Příloha č. 5zu
Vyhodnocení připomínek obcí a veřejnosti

- **Návrh Změny č. 2 Územního rozvojového plánu**
- **Vyhodnocení vlivů návrhu Změny č. 2 Územního rozvojového plánu na udržitelný rozvoj území**
- **návrhy jednotlivých územních opatření k akceleračním oblastem vymezeným v návrhu Změny č. 2 Územního rozvojového plánu**

Seznam připomínek:

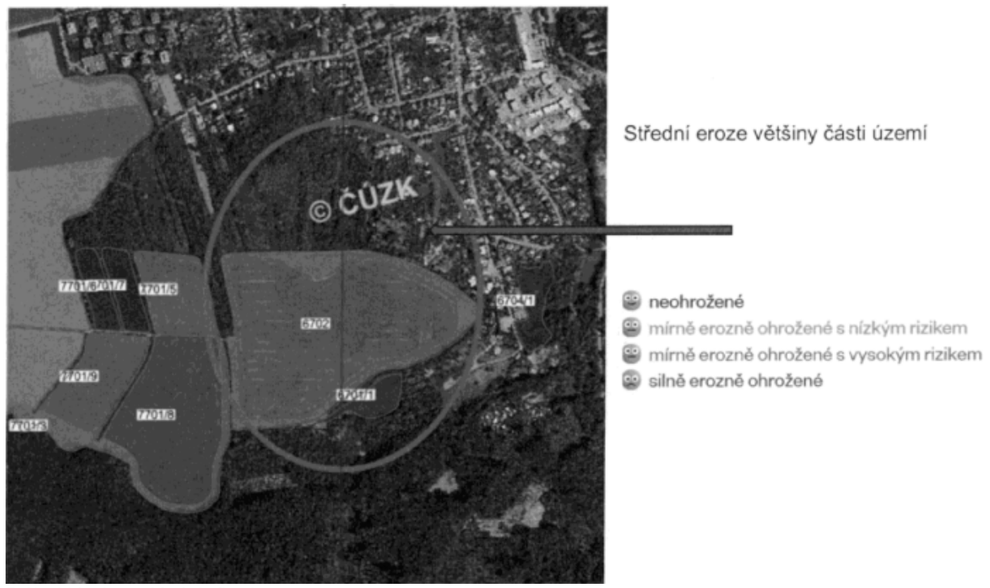
Poř. č.	Připomínkové místo	Číslo jednací	Článek	AO	Připomínka	Vyhodnocení
					Uplatňuji v zákonné lhůtě tyto zásadní připomínky k návrhu na vymezení akcelerační zóny pro fotovoltaické elektrárny v lokalitě AOS 5 Malenovice. Na základě zveřejněné veřejné vyhlášky č.j. MMR-25750/2026-81 ze dne 14. 4. 2026 tímto uplatňuji podle § 97 odst. 1 zákona č. 283/2021 Sb., stavební zákon, v platném znění, připomínku k návrhu Změny č. 2 Územního rozvojového plánu, týkající se vymezení akcelerační oblasti v lokalitě Malenovice u Zlína. Obecně navržená akcelerační zóna se mne týká, protože: Jsem vlastníkem nemovitosti a obyvatelem v bezprostřední blízkosti navrhované akcelerační oblasti. Navržené řešení se mě proto přímo dotýká, a to zejména z hlediska kvality bydlení, využití okolní krajiny a každodenního života. Jako obyvatel městské části Malenovice využívám předmětné území dlouhodobě a často k rekreaci, procházkám a volnočasovým aktivitám. Navržené vymezení akcelerační oblasti se mě proto přímo dotýká z hlediska kvality života a možnosti využívání krajiny. Hodnota a úroveň životního standardu se tímto zásahem změní k horšímu, ohrozí mé psychické zdraví, neboť nebudu moci se volně pohybovat ve svém dosavadním prostředí a klesne i cena mé nemovitosti. Nesouhlasím s tímto záměrem z následujících věcně právních důvodů: 1. Vyhodnocení vlivů na životní prostředí (SEA) a další podklady k vytýčení AOS5 je příliš obecné a neodpovídá reálnému stavu území. Zpracovatelé pracovali zejména s mapovými podklady „od stolu" bez reálných dat z terénu, v důsledku čehož dokumentace zcela opomíjí, zlehčuje či zkresluje skutečný přírodní charakter krajiny a její intenzivní využívání obyvateli. Navíc byly shledány nesoulady a rozpory s vydanou dokumentací a skutečným stavem území, prokazatelně dokumentováno níže. Hlavní podklad pro vytyčení akcelerační zóny AOS 5 byl Návrh zadání Změny č. 2 Územního rozvojového plánu, který definuje: Akcelerační oblasti se vymezí tak, aby záměry pro využití OZE, pro které jsou tyto oblasti vymezovány, neměly s ohledem na limity využití území významný dopad zejména na životní prostředí a zájmy obrany a bezpečnosti státu. Při vymezování akceleračních oblastí se budou upřednostňovat umělé a zastavěné plochy, jako jsou dopravní infrastruktura a její blízké okolí, parkoviště, zemědělské stavby a stavby pro průmysl včetně nádvoří, skládky, území narušená povrchovou těžbou, kde ještě nebyla zahájena rekultivace, umělé vodní útvary, případně objekty technické vodohospodářské infrastruktury, a dále znehodnocená půda, kterou nelze využívat pro zemědělství. Toto deklaruje také výzkumný ústav pro krajinu, kde se při výběru AO hovoří: zadání MŽP pro prvotní výběr oblastí pro FVE bylo vybírat pouze z brownfieldů a ploch se silně erozně ohroženou půdou (SEOP). ROZPOR SE SKUTEČNOSTÍ: AOS5 byla vymezena na ploše současných zahrad, louky a půdy, na které se hospodaří se zařazením do zemědělského půdního fondu. Většina zelených ploch je v soukromém vlastnictví, na kterých se hospodaří, ovocné stromy, louky atd. Půda není silně erozně ohrožena, je pouze mírně erozně ohrožena.
